販賣中止通知

FL1E 系列 SMARTRelay 類比輸出模組

茲因FL1E系列 SMARTRelay 類比輸出模組販賣中止，特此通知。

代替機種及規格

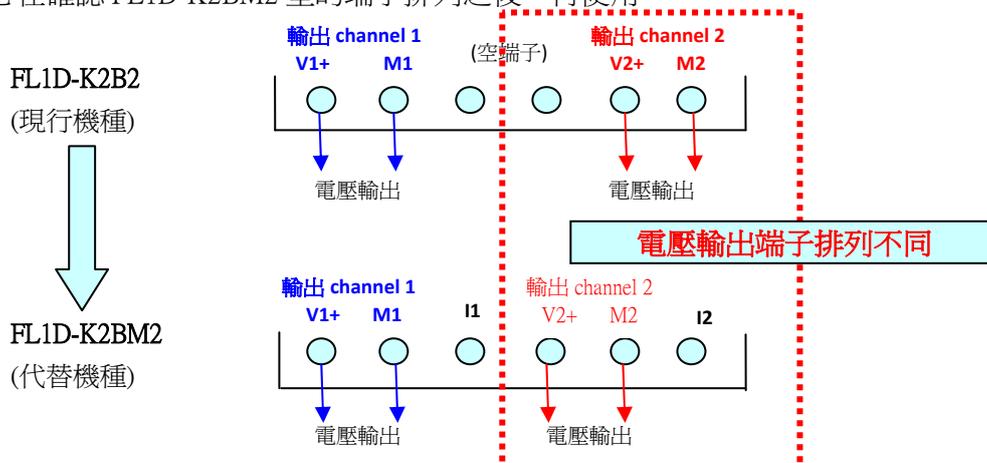
①代替機種 FL1D-K2BM2 型，其輸出規格及消耗電流不一樣。

②請注意，由現行機種 FL1D-K2B2 型變更為代替機種 FL1D-K2BM2 型時，電壓輸出端子的排列不一樣。錯誤的配線有導致輸出端的機械破損之虞。

請務必在確認 FL1D-K2BM2 型的端子排列之後，再使用。
